志賀原子力発電所適合性審査資料

SK2-地63-1

# 志賀原子力発電所2号炉 敷地の地質・地質構造について

2022年11月28日  
北陸電力株式会社

# [7]K-18の鉱物脈法による評価(コメントNo.135の回答概要)

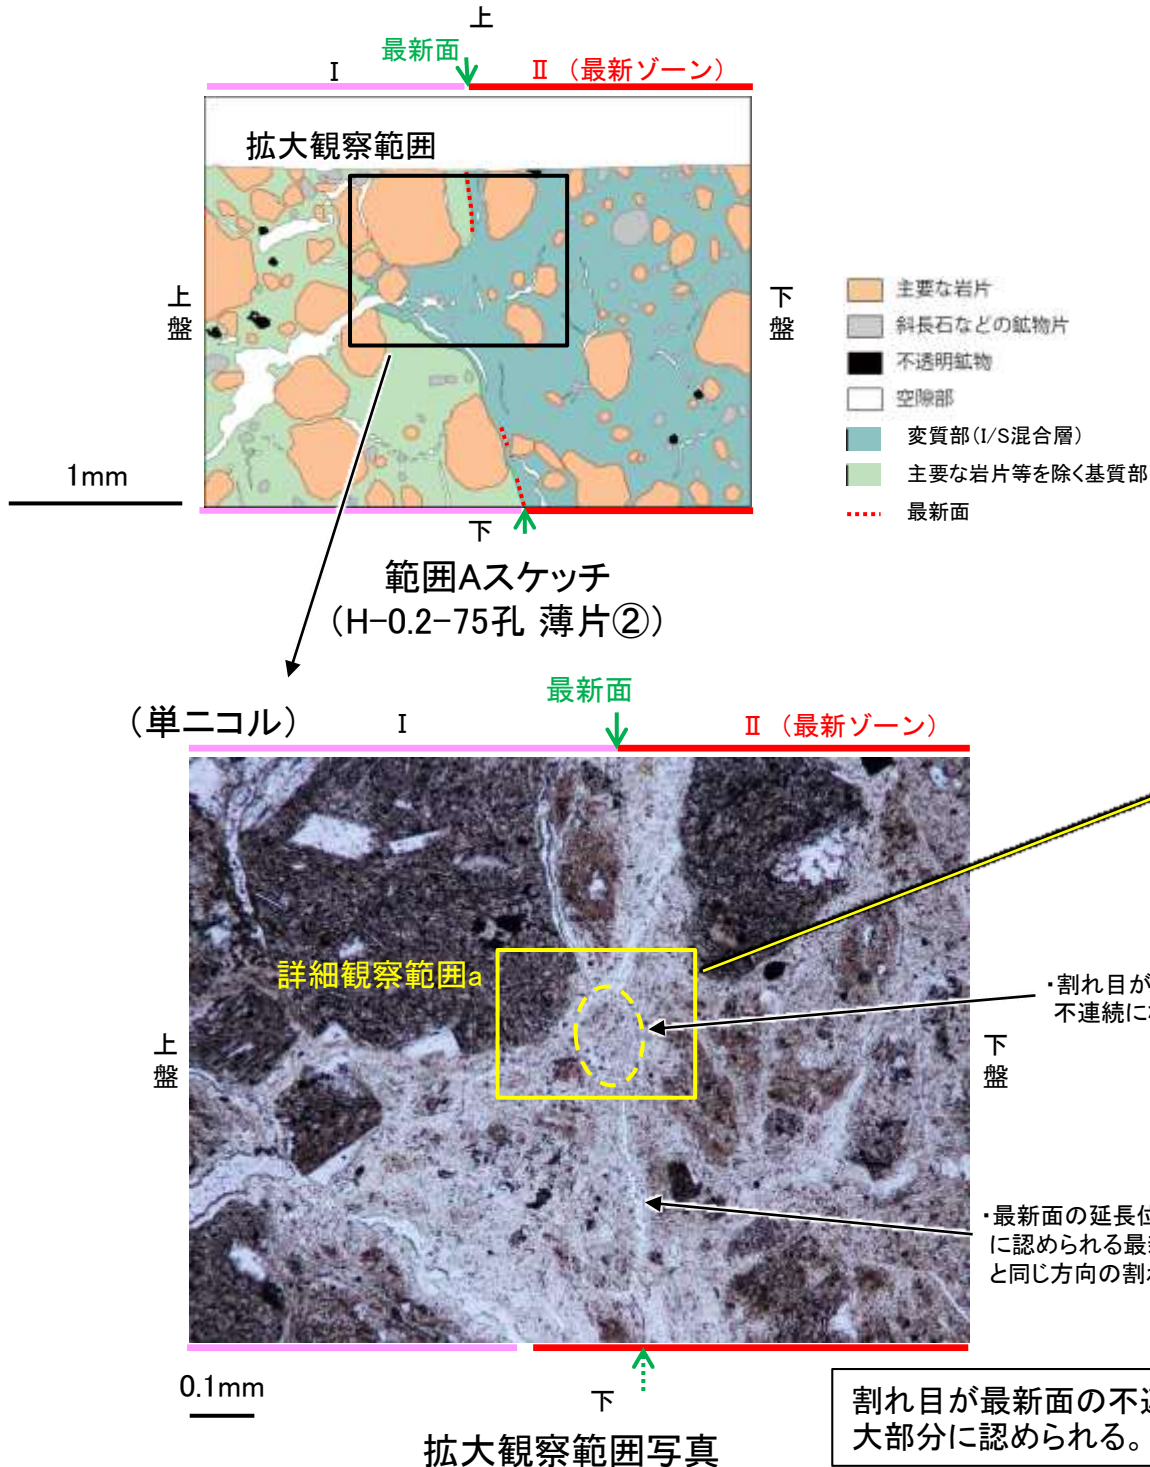
コメントNo.135

H-0.2-75孔 薄片②において、最新面の延長位置に認められる割れ目をせき止めるように高角度で横断する鉱物脈について、詳細な観察結果を示すこと。

【回答の概要】(詳細はP.5-436, 5-445, 5-449, 5-450)
